COMPTE-RENDU Q19

N° de rapport :
23201177.01
Date : 04/04/2023
Version : 01

Q19 Compte-rendu de contrôle d'une installation électrique par thermographie infrarouge

RAPPORT DE THERMOGRAPHIE Q19

Fiche d'anomalie N° 1

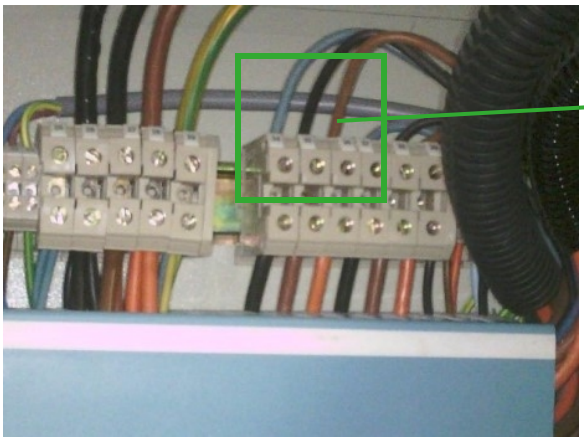
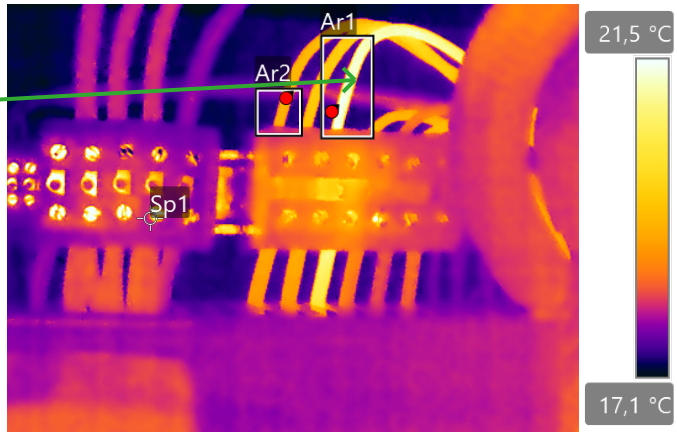
Température anormale mesurée sur une phase au bornier 34-36 (faible temps de fonctionnement de l'ascenseur)

Connexions défectueuses (serrage insuffisant constaté au cours de la visite)

Reprendre les serrages de l'ensemble des borniers des tableaux DTU ascenseurs de l'établissement.
